Stadt Frankenthal

Schienenlärmsituation am Haltepunkt Frankenthal Süd

Schalltechnische Untersuchung

Bruchsal
April 2019

Lageplan als Auszug aus der schalltechnischen Untersuchung zur Lärmsanierung, Stand 11/2006

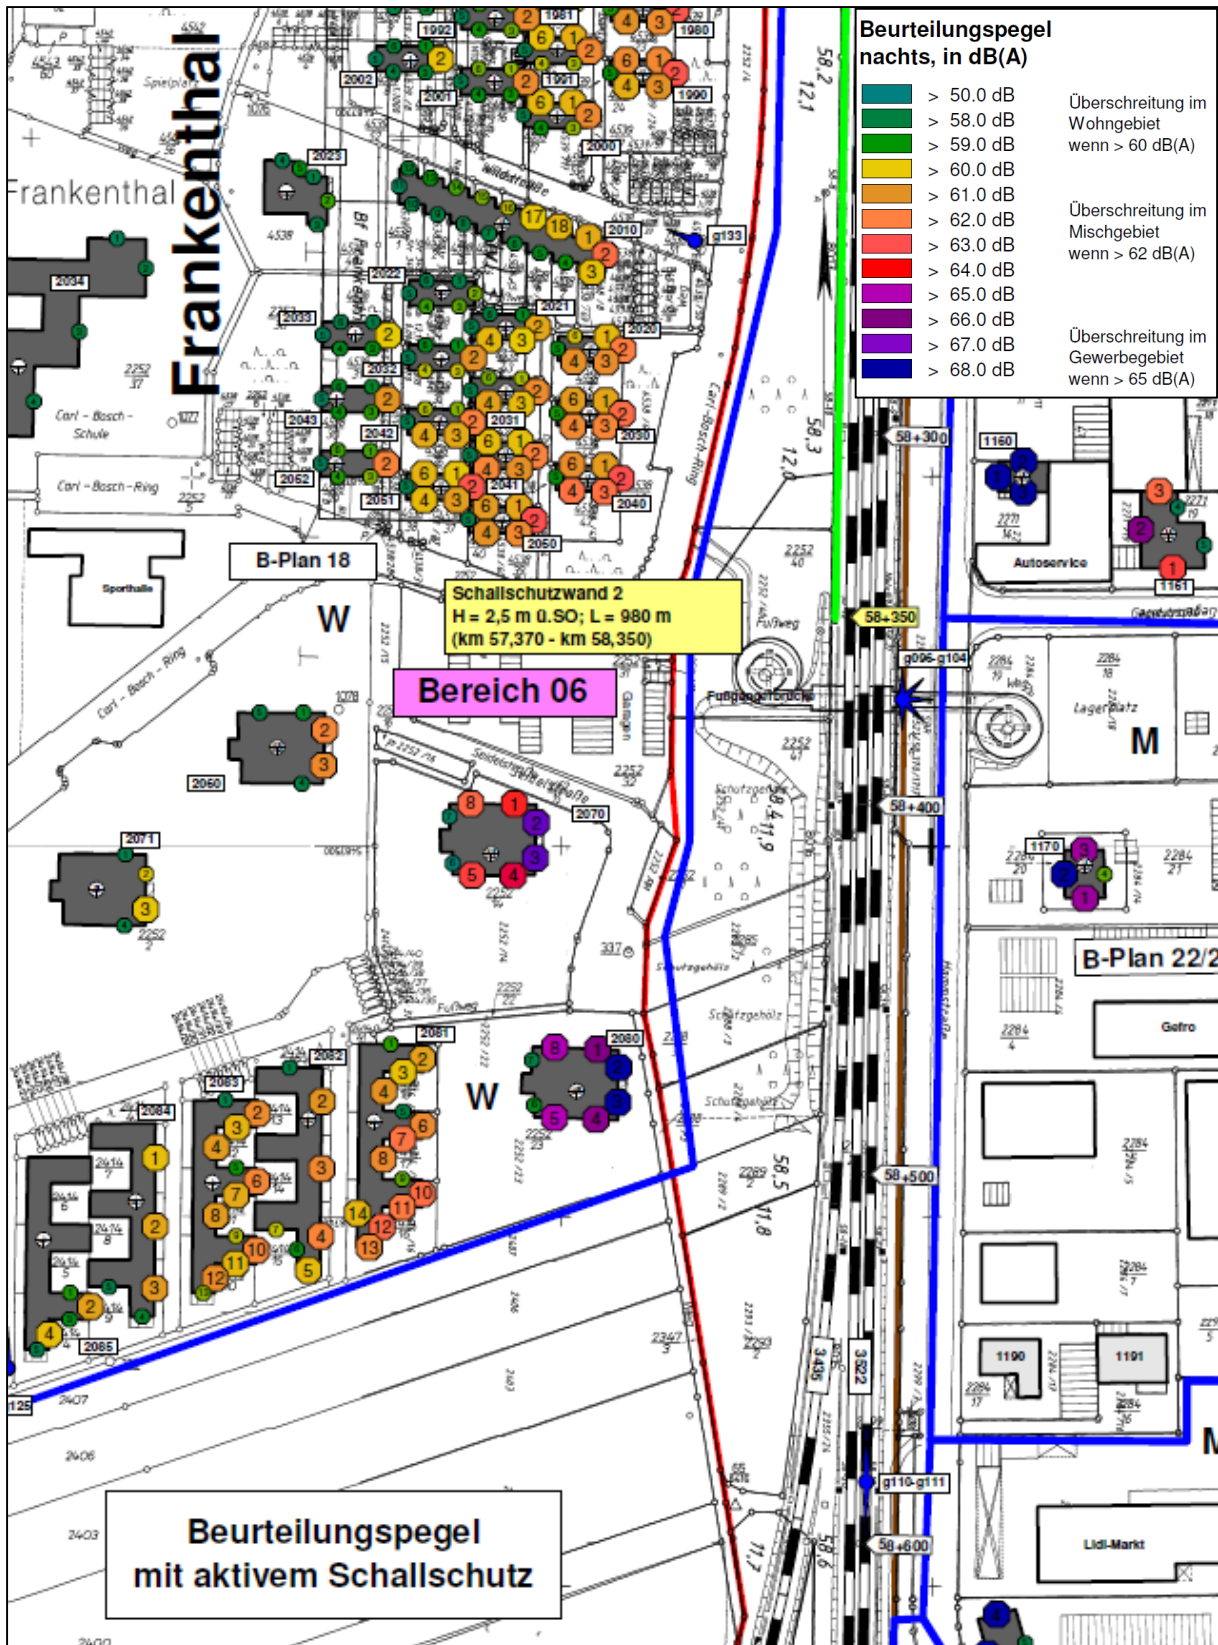
Aus inhaltlicher Sicht sind die im Gutachten Nr. 1940cG/11 in der Tabelle in Kapitel 6 dargestellten Beurteilungspegel von unter 60 dB(A) tags und nachts in Frage

zu stellen. Diese widersprechen den Unterlagen der Anlage 11 des Planfeststellungsbeschlusses. Die Anlage 11 beinhaltet das Kapitel 'Hp Frankenthal Süd - Lärmsanierung'. Darin finden sich die Antragsunterlagen zur Fertigstellung der Lärmschutzwand zwischen Bahn-km 58,200 und km 58,350. Es gilt festzuhalten:

Die der Lärmsanierung zu Grunde liegende schalltechnische Untersuchung vom November 2006 weist für die Bebauung beiderseits der Bahn weiträumige Überschreitungen des maßgebenden Lärmsanierungsgrenzwertes von 60 dB(A) in der Nacht aus. Im Ergebnis werden aktive Lärmschutzmaßnahmen in Form von Lärmschutzwänden mit einer Höhe von 2,5 m über Schienenoberkante vorgesehen, die im Planfeststellungsbeschluss beinhaltet sind.

In nachstehender Tabelle sind die Beurteilungspegel für das jeweils 1. Obergeschoss aus der schalltechnischen Untersuchung zur **Lärmvorsorge** (Anlage 9.2 des PF-Beschlusses, Gutachten 1940cG/11 vom 25.02.2013) mit der Prognose 2025 den Ergebnissen der schalltechnischen Untersuchung zur **Lärmsanierung** (Strecke 3522 Ortsdurchfahrt Frankenthal, 14.11.2006) mit der Prognose 2010 für ausgewählte Gebäude in Wohngebieten an den bahnzugewandten Fassaden gegenübergestellt. Die Beurteilungspegel beziehen sich jeweils auf den Planfall ohne Lärmschutzwand.

Es lässt sich erkennen, dass in der schalltechnischen Untersuchung zur Lärmsanierung an zahlreichen Gebäuden die Beurteilungspegel deutlich über 60 dB(A) in der Nacht liegen.

Dies wiederum lässt den Schluss zu, dass durch die in Zusammenhang mit dem Neubau des Haltepunktes stehende Gleisverziehung in Richtung zur westlich der Bahn gelegen Wohnbebauung sehr wohl ein Anwendungsfall der 16. BImSchV vorliegen muss. Es ist davon auszugehen, dass durch die Gleisverschwenkung der Strecke 3435 sowie die Gradientenanhebung der Strecke 3522 mindestens eine Erhöhung von +0,1 dB(A) ausgehend von Beurteilungspegeln > 60 dB(A) in der Nacht vorliegen muss. D.h. es kommt es in Folge der Neubaumaßnahme des Mittelbahnansteigs und der damit verbundenen Gleisverziehung zur Wohnbebauung hin sowie der Gradientenanhebung zu Pegelerhöhungen, die sehr wohl eine wesentliche Änderung im Sinne der 16. BImSchV darstellen und somit einen Anspruch auf Schallschutz auslösen.

Lageplan als Auszug aus der schalltechnischen Untersuchung zur Lärmsanierung, Stand 11/2006 mit zusätzlich erforderlicher Schallschutzwand

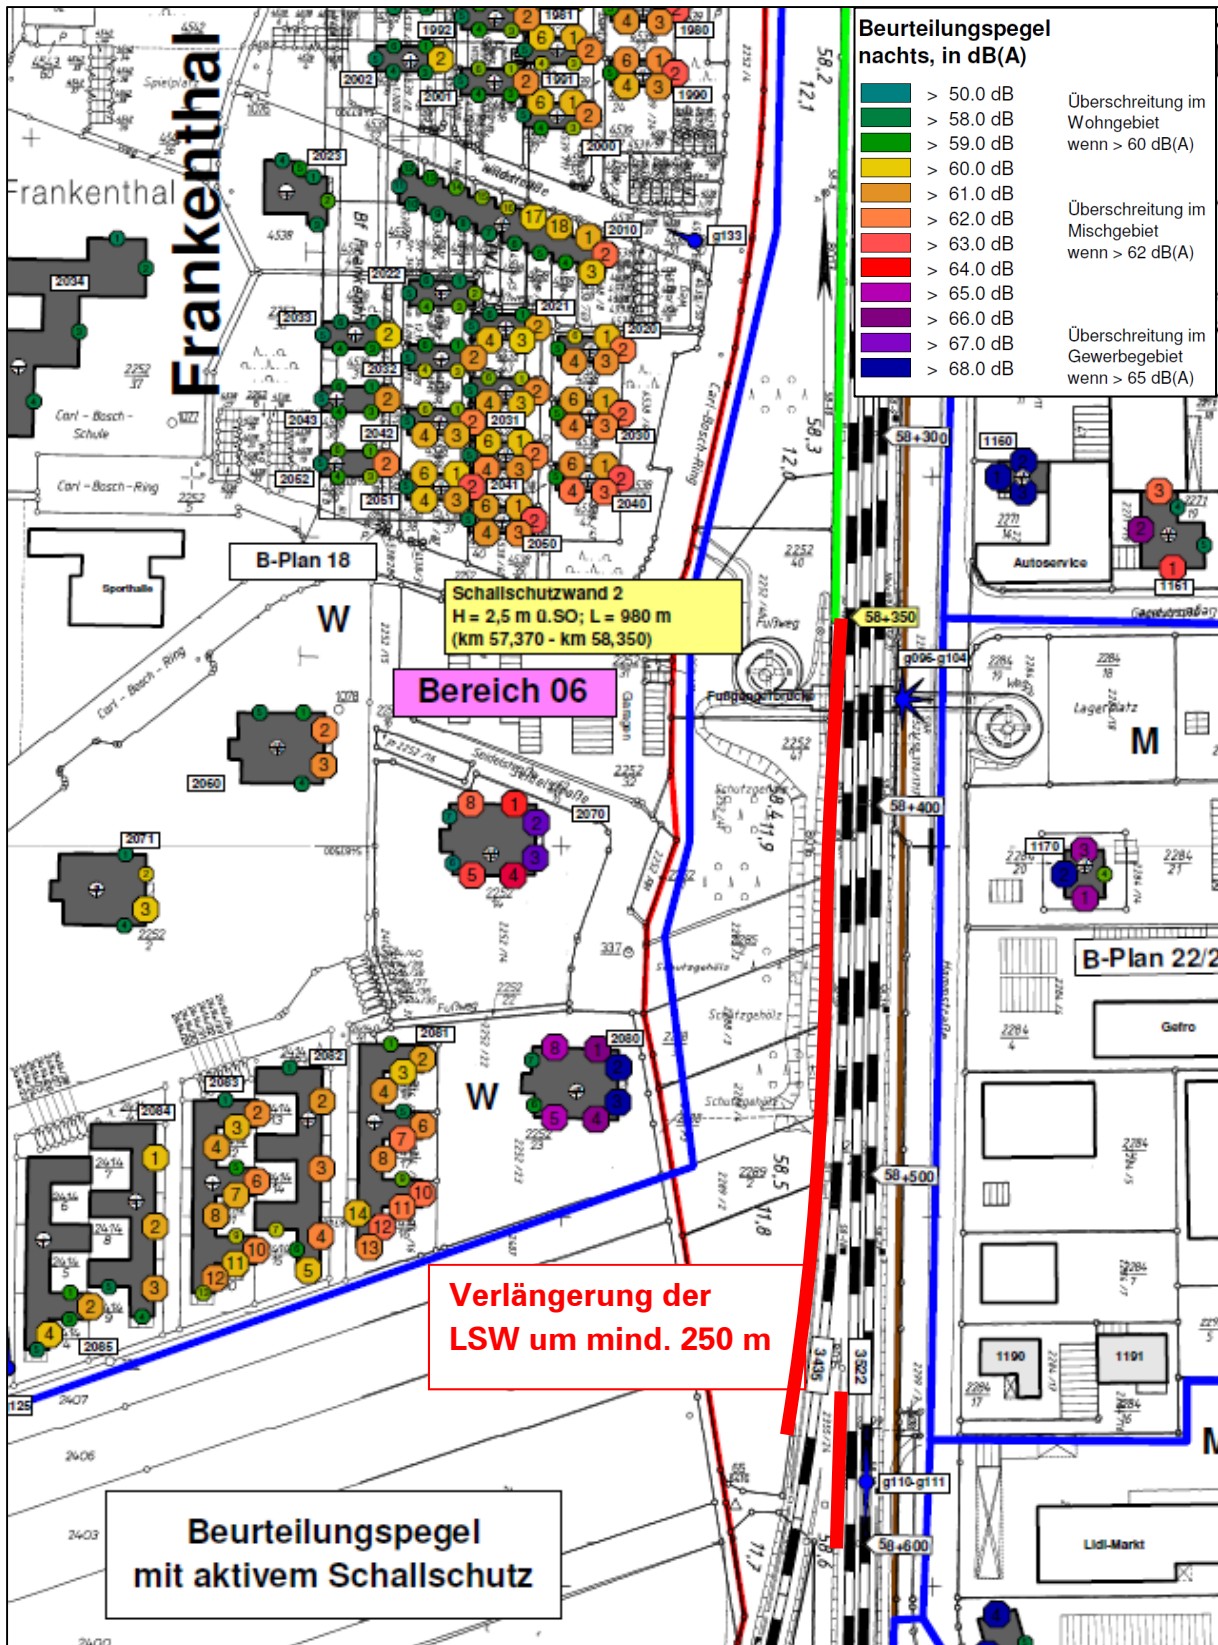
- Plan 3 Die zwischenzeitlich realisierte Lärmschutzwand der Lärmsanierung endet bei Bahn-km 58,350 in Höhe der Wohnbebauung des Carl-Bosch-Rings, unmittelbar nördlich der bestehenden Fußgängerbrücke zum Haltepunkt Süd. Die südlich daran angrenzende Wohnbebauung der Geschosswohnungsbauten der Seidelstraße 1 und 2 sowie die dahinter liegenden Bungalowbauten entlang der Pierstraße sind somit ungeschützt gegenüber den Schienenverkehrsgeräuschen der Bahnstrecken.

Zudem - wenngleich auch außerhalb der Anwendungsmöglichkeiten der 16. BImSchV - häufen sich seit dem Umbau des Haltepunktes Frankenthal Süd seitens der Anlieger zusätzlich die Beschwerden über die neue Beschallungsanlage der Bahnsteige.

Die Verlängerung der realisierten, 2,50 m über Schienenoberkante hohen Lärmsanierungswand um mindestens 250 m in Richtung Süden bis mindestens zum Bahn-km 58,600 in Verbindung mit passiven Schallschutzmaßnahmen an der Wohnbebauung im Umfeld des Haltepunktes Süd stellt aus Sicht der Stadt Frankenthal eine geeignete nachzubessernde Lärmschutzmaßnahme dar.
